Znak sprawy: FZP.271.24.2024

Dotyczy: Postępowanie o udzielenie zamówienia publicznego pn.: „Zagospodarowanie terenu zbierania wód opadowych przy osiedlu 600-lecia jako ekoparku w ramach zadania „Czynna ochrona torfowiska na terenie gminy Murowana Goślina jako elementu ekosystemu miejskiego korytarza ekologicznego””.

Zamawiający w ww. postępowaniu na podstawie art. 284 ust. 1 i 2 ustawy z dnia 11 września 2019 r. Prawo zamówień publicznych (t.j. Dz. U. z 2024 r. poz. 1320) zwanej dalej „Ustawą” lub „Ustawą Pzp”, informuje o pytaniach i wyjaśnieniach treści Specyfikacji Warunków Zamówienia (SWZ):

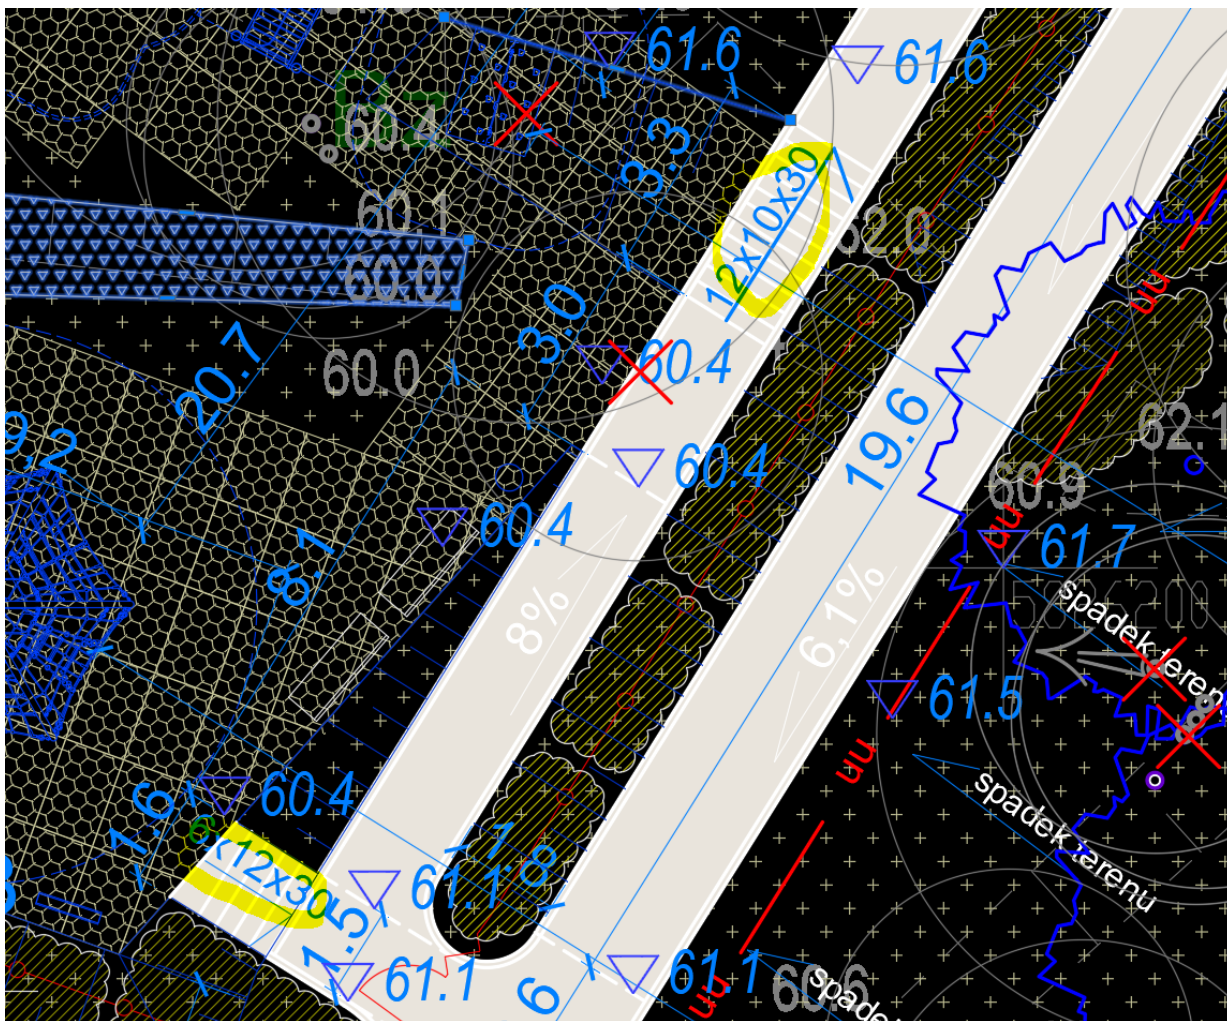
W przywołanych powyżej odpowiedziach występuje sprzeczność. Zgodnie z odpowiedziami na pytania nr 14 (pakiet nr 13) oraz nr 3 (pakiet nr 18), umocnienie należy wykonać z kamienia łamanego. Z kolei zgodnie z odpowiedzią nr 11 (pakiet nr 10), umocnienie należy wykonać z płyt prefabrykowanych. Prosimy o wskazanie nadrzędnej odpowiedzi i tym samym konstrukcji wykonania umocnienia. Jeśli umocnienie ma być wykonane z płyt prefabrykowanych – prosimy

o wskazanie ich parametrów, tj. grubości, klasy beton z jakiego mają być wykonane, ewentualnej informacji o zbrojeniu płyt itp.

Umocnienie brzegu rowu melioracyjnego należy wykonać zgodnie z pozwoleniem wodnoprawnym z kamienia łamanego, poza obszarem z placu zabaw gdzie występują umocnienia z otoczków.

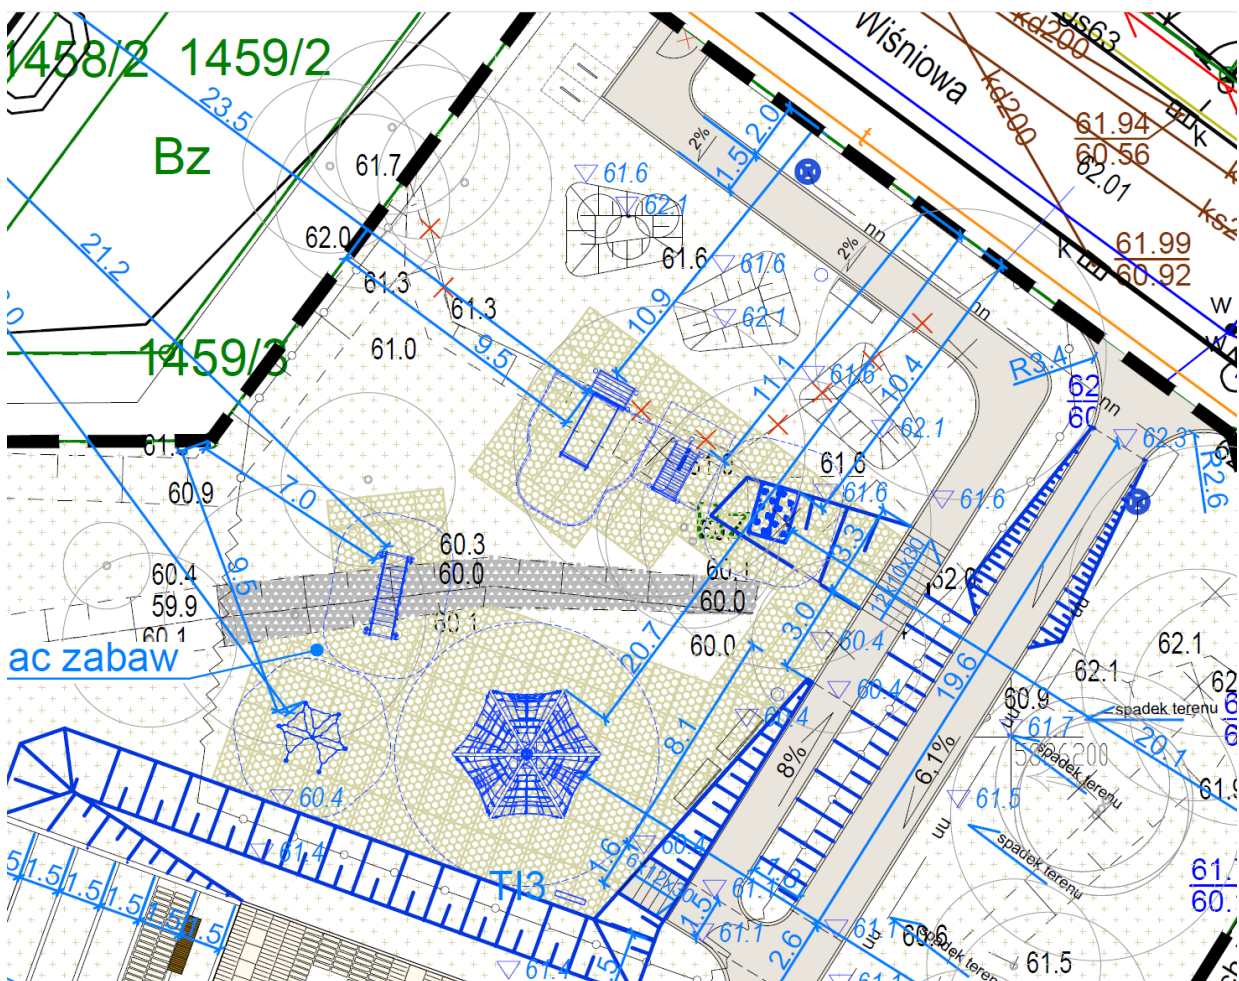
10. Podczas szczegółowej analizy zauważyliśmy fragmenty projektowanych ogrodzeń ukrytych pod krzewami, jednak ich dokładny przebieg nie jest widoczny (plac zabaw). Utrudnia to zarówno weryfikację, jak i przygotowanie wyceny.

Prosimy o udostępnienie rysunku, na którym zaznaczone są wszystkie elementy zagospodarowania terenu, w tym szczegółowy przebieg ogrodzeń.

Jest widoczny, Udostępnione są również edytowalne pliki dwg z PZT

projektowane ogrodzenie
z siatki

projektowane ogrodzenie
drewniane
